AJUNTAMENT DE VALÈNCIA
ÀREA DE DESENVOLUPAMENT I RENOVACIÓ
URBANA I HABITATGE

CORRECCION DE ERRORES DEL PLAN ESPECIAL

CABANYAL-CANYAMELAR

SEPTIEMBRE 2025

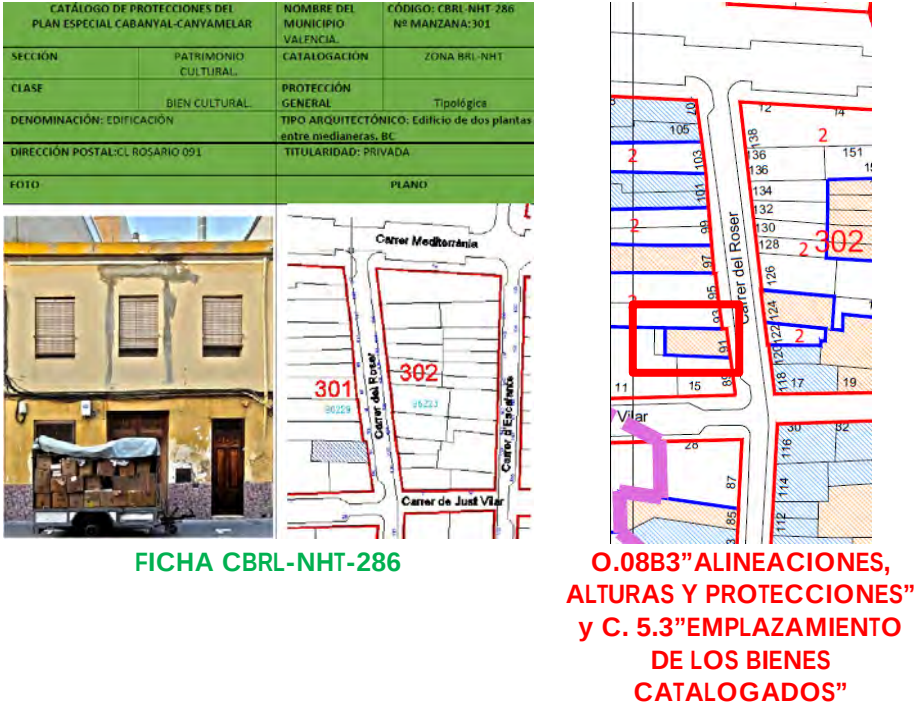
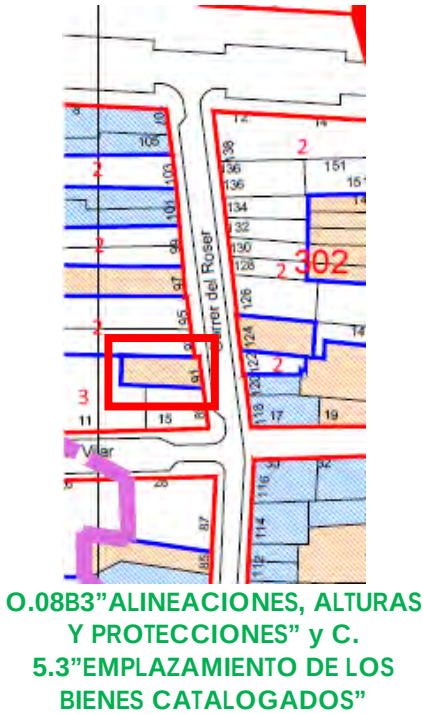
Se detecta en la parcela sita en calle Rosario 91 **discrepancia** entre:

- La FICHA DE PROTECCIÓN CBRLNHT-286 en la que aparece correctamente protegido el inmueble dado que se ajusta a la geometría de la parcela catastral.
- Y los planos O.08B3 "ALINEACIONES, ALTURAS Y PROTECCIONES" y C. 5.3"EMPLAZAMIENTO DE LOS BIENES CATALOGADOS" en los que erróneamente no se grafía la trama de la protección completa tal y como aparece en la ficha.

Se ajusta la protección a la geometría de la parcela catastral

O.08B3" ALINEACIONES, ALTURAS Y PROTECCIONES" y PLANO C. 5.3 "EMPLAZAMIENTO DE LOS BIENES CATALOGADOS"

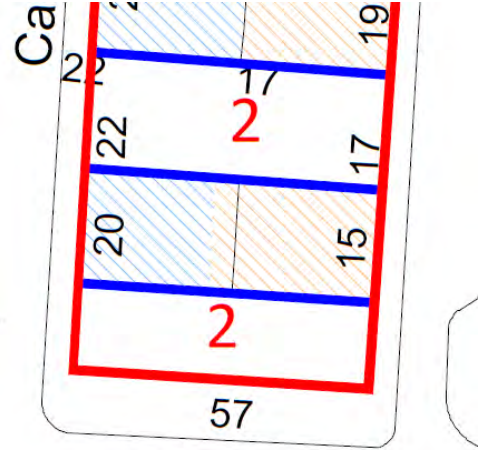
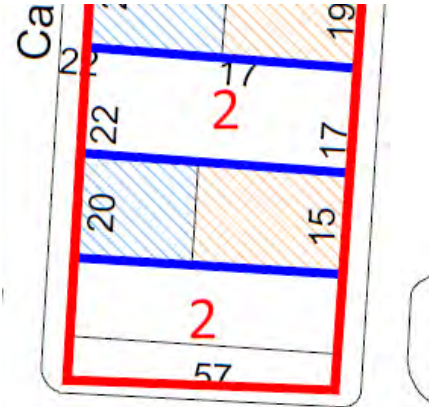
Se detecta en la parcela sita en calle Progreso 15 **discrepancia** entre:

- La FICHA DE PROTECCIÓN CBIC-543 en la que aparece correctamente protegido el inmueble dado que se ajusta a la geometría de la parcela catastral.
- Y los planos O.08B3 "ALINEACIONES, ALTURAS Y PROTECCIONES" y C. 5.3 "EMPLAZAMIENTO DE LOS BIENES CATALOGADOS" en los que no se ajusta la trama de la protección a la correctamente grafiada en la ficha

Se ajusta la protección a la geometría de la parcela catastral

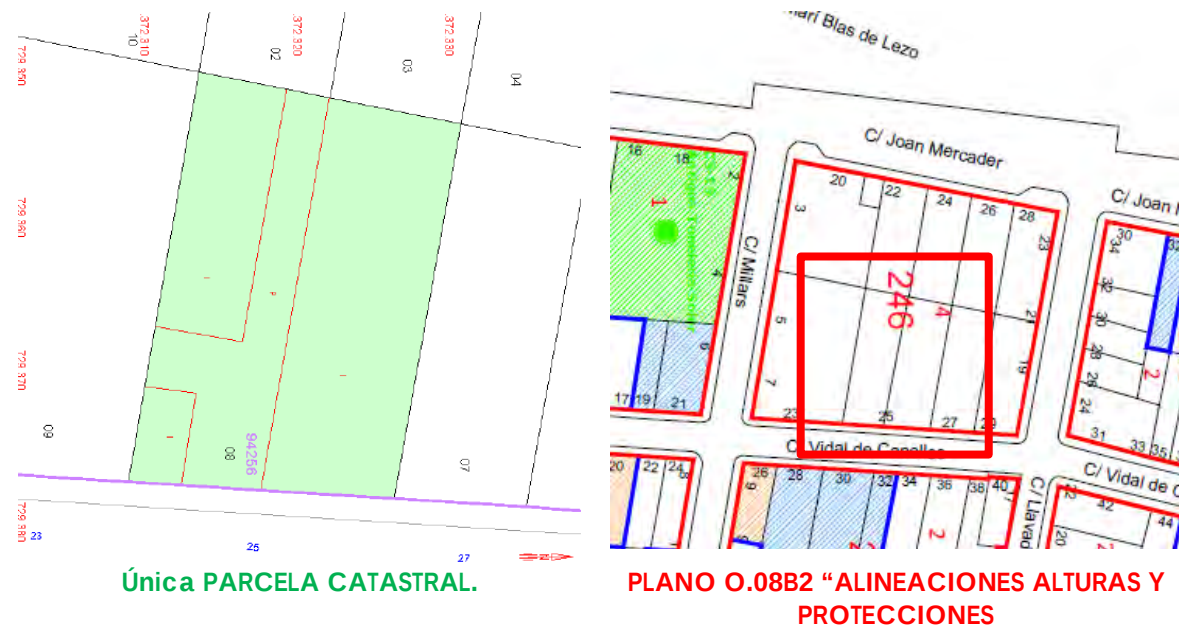
Se detecta en la parcela sita en Vidal de Canelles 25 el **error material** en la cartografía base en:

- el PLANO O.08B2 "ALINEACIONES ALTURAS Y PROTECCIONES" al considerar como dos parcelas la única existente

Se elimina la partición interior de la parcela
